FORENKLET PLANBESKRIVELSE

ENDRING FOR DEL AV DETALJPLAN FOR
AKSDAL VEST – PlanID 202006

VERSJON 1 datert 18.08.2025 Arkipelet AS

Figur 1: Forslag til planendring, kilde: Arkipelet AS

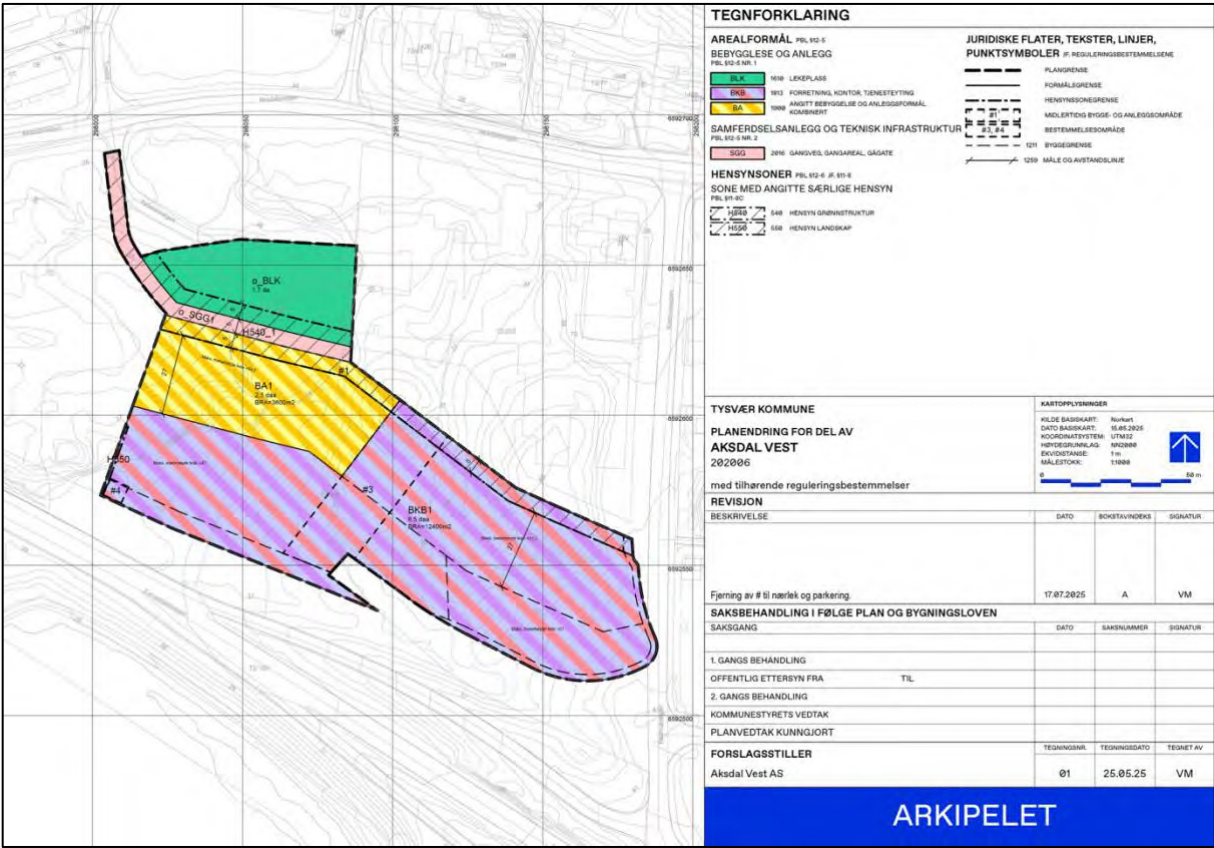
På vegne av Aksdal Vest AS legges det frem forslag til endring av detaljreguleringsplan for Aksdal Vest, planID 202006. Planendringen varsles som planendring i samsvar med plan- og bygningsloven §§ 12-8 og 12-14 2. ledd. Hensikten med planendringen er å tilrettelegge for boliger i kombinasjon med forretning, kontor og tjenesteyting for en del av felt BKB1. Endringen medfører nytt formål BA1 på ca. 2,5 daa hvor det sammen med forretning, kontor og tjenesteyting også åpnes opp for boliger i del av 2. etasje og boliger i inntil hele 3. og 4. etasje.

Figur 2: «FØR» t.v og «ETTER» t.h., kilde: kommune kart.com og Arkipelet AS

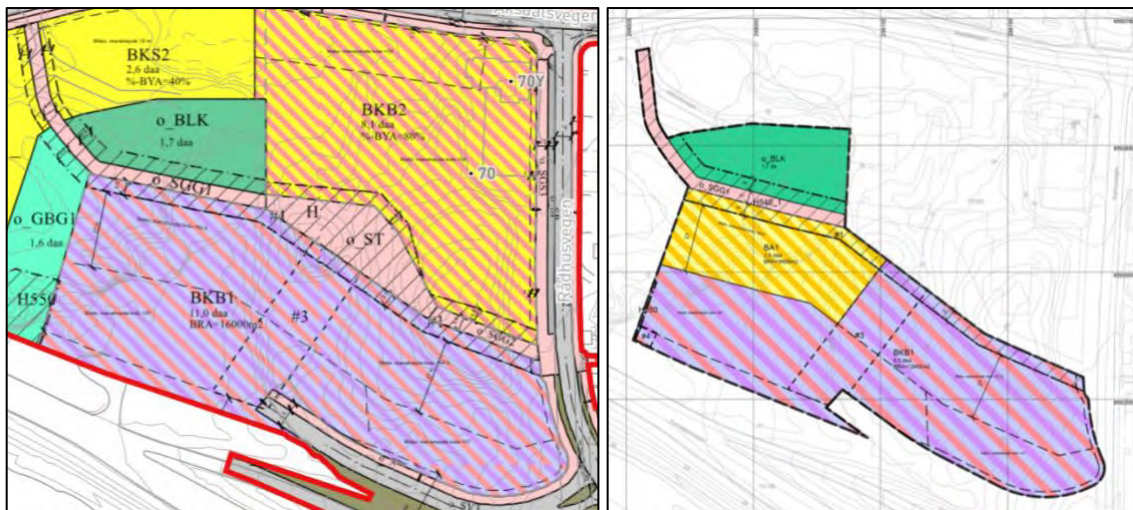
Planområdet for endringen er avgrenset til formålet BKB1, o_SGG1 og o_BLK i gjeldende plan. Byggegrenser og byggehøyder holdes uendret. Det som blir nytt av endringen er at ca. 2,5 daa av BKB1 blir omgjort til formålet angitt bebyggelse og anlegg BA1 hvor gjeldende formål videreføres for 1. etasje og det innføres åpning for boliger i del av 2. etasje og boliger i inntil hele 3. og 4. etasje. Samtidig legges det inn 1 nytt bestemmelsesområde #4. I bestemmelsesområde #4 skal det anlegges felles renovasjonsstasjon for boligene i BA1. Nærlek skal etableres innenfor område for kvartalslek o_BLK, og skal ferdigstilles før det gis brukstillatelse til boliger i BA1. Det skal etableres min. 1 og maks. 2 parkeringsplasser pr. boenhet. I 2. etasje skal det fortsatt opprettholdes aktiv og publikumsretta fasader mot o_SGG1 i form av formålene forretning, kontor og tjenesteyting.

Figur 7: #4 område avsatt til renovasjon, ganglinjer vist med rødt, kilde: Arkipelet

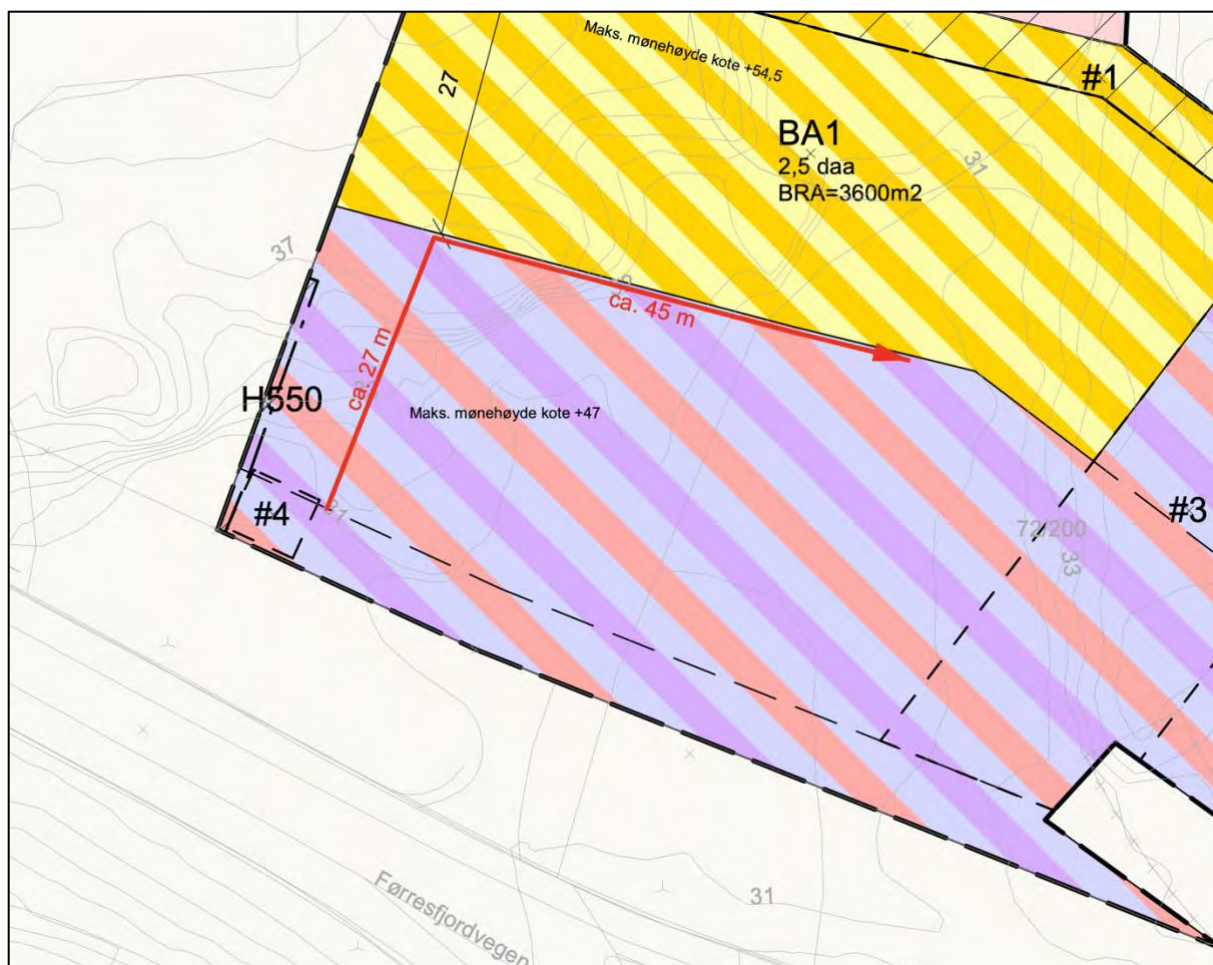
Boligrenovasjon skal etableres som felles renovasjonsstasjon innenfor bestemmelsesområde #4. Løsningen omforent med renovatør skal fremgå i forbindelse med byggesøknad. HIM sin lokale renovasjonsnorm gir en anbefaling på gangavstand og sier følgende i pkt. 3.3 g); «Gangavstand fra inngangsdør til samle plass bør ikke være mer enn 125 meter.» Illustrasjonen under viser skissert løsning med gangavstand fra inngangsdør til felles renovasjon, jf. Figur 7, og viser at gangavstanden fra inngangsdør til renovasjonsstasjon er ca. 72 m, og er godt innenfor anbefalt avstand.
